玄海原子力発電所

使用済燃料乾式貯蔵施設の設置 (審査会合における指摘事項の回答)

2020年12月22日
九州電力株式会社

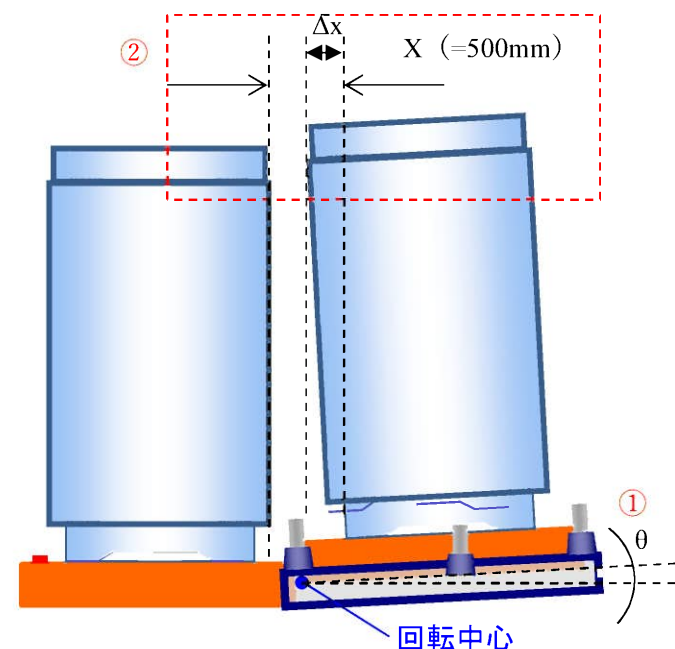
①エアパレットで搬送中に地震が発生した場合の波及的影響について説明すること。

・乾式カスクの貯蔵時においては、カスク間の離隔距離を十分確保しており、また、搬送中においても過度に寄りつくことはないため、地震による接触は想定していない。

但し、波及的影響の観点から、搬送中と貯蔵中の乾式カスクの貯蔵架台の衝突による転倒（下図中①）及び乾式カスクの傾倒による衝突（下図中②）の有無を確認する。

確認結果は以下のとおりであり、地震により波及的影響を及ぼすおそれはない。

なお、エアパレットによる搬送中に波及的影響を及ぼすおそれのある施設としては、周辺施設のうち貯蔵建屋と天井クレーンがあるが、基準地震動Ssに対して損壊しない設計とする（2020年11月10日審査会合にて説明済）ため、波及的影響を及ぼすおそれはない。

カスク 型式	搬送中の乾式カスクの 傾き角[°]（右図中 θ ）		搬送中の乾式カスクの 傾き量[mm]（右図中 ΔX ）	
	地震時	クライテリア	地震時	クライテリア
MSF-24P	[]	[]	405	500

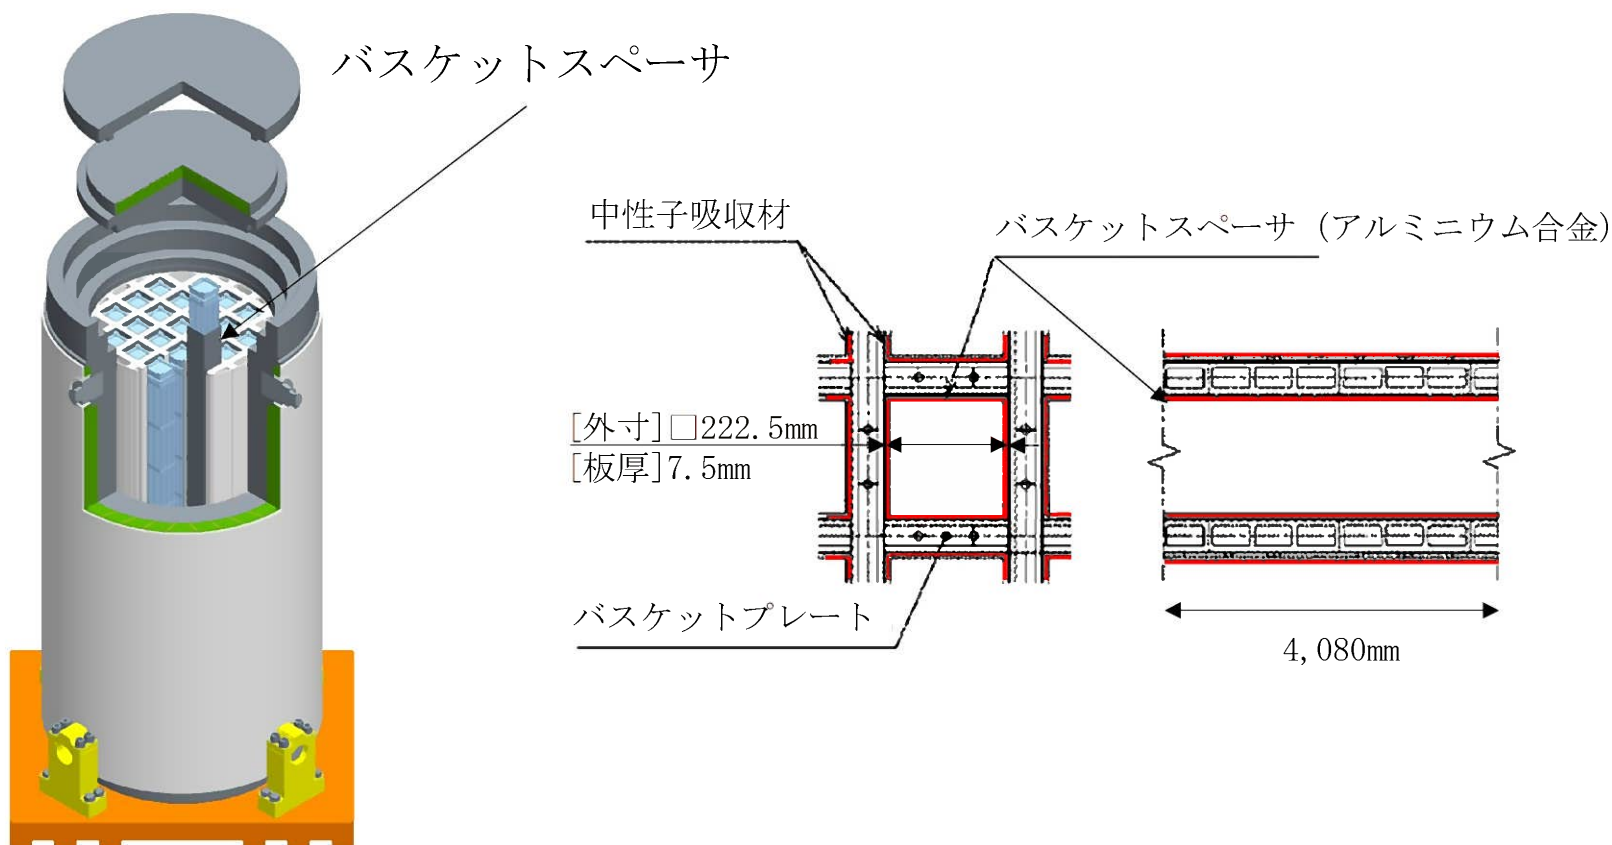
②乾式キャスクに収納する使用済燃料の混載について、整理すること。

乾式キャスクの収納制限は下表のとおりである。なお、タイプ1において14×14型燃料を収納する場合はバスケットと収納する燃料の間隙を調整するためバスケットスペーサを設置する。

また、タイプ1に14×14型燃料を収納する場合、中央部、外周部ともに55GWd/t燃料を収納可能であるが、収納制限である燃料集合体1体の最高燃焼度及び乾式キャスク1基の平均燃焼度を満足する必要がある。

※55GWd/t燃料も
収納可能
